RELATÓRIO DE ACOMPANHAMENTO DAS OBRAS PÚBLICAS MUNICIPAIS

Relatório número: RAO 006/OSC/2020

Objeto: Contratação de empresa para execução dos serviços necessários às obras de reforma de prédio público, localizado no Parque Centenário – Criciúma-SC, com 841,23m² de área, para instalação da nova sede do Poder Legislativo Municipal – “Câmara de Vereadores”.

Figura 21: Degraus da escada sem alterações. (Fonte: Dos Autores 2020).

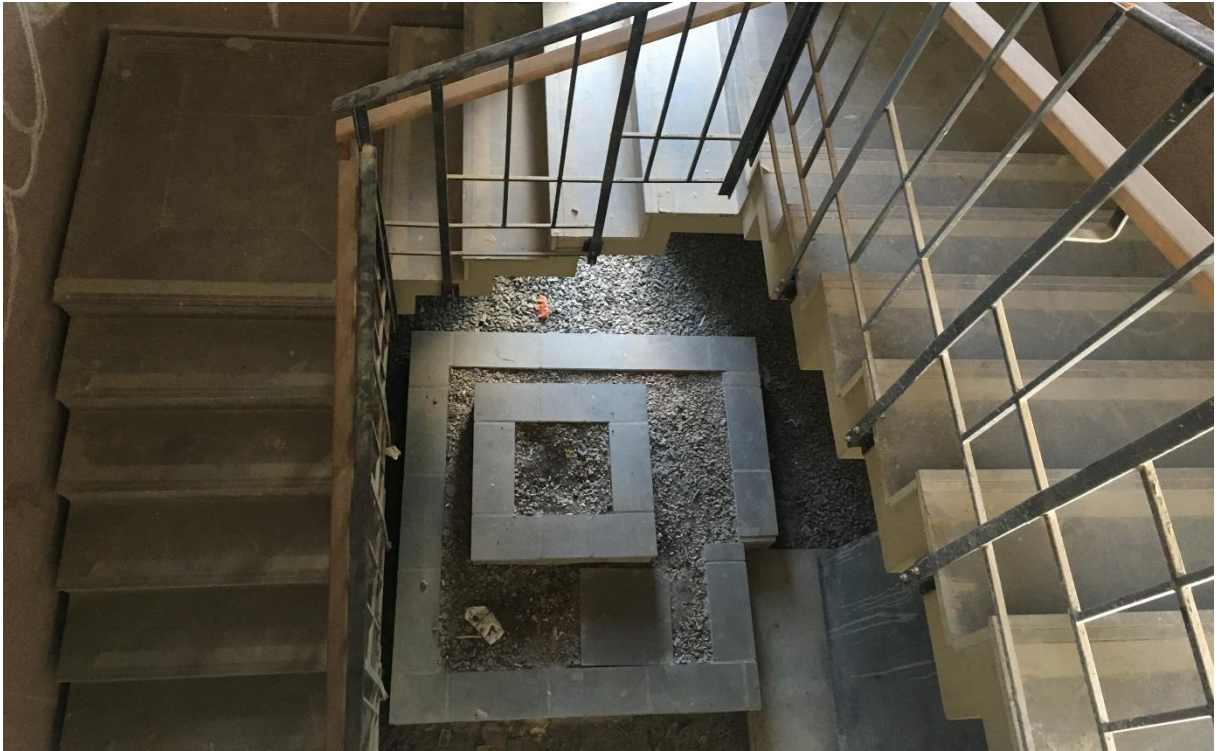
A escada do térreo para o primeiro andar, não possuía nenhuma mudança. A equipe do Observatório Social de Criciúma continuou a visita na parte externa onde se localiza o “Arquivo” da nova sede da Câmara de Vereadores. Lá, a reforma ainda não apresenta significantes mudanças.
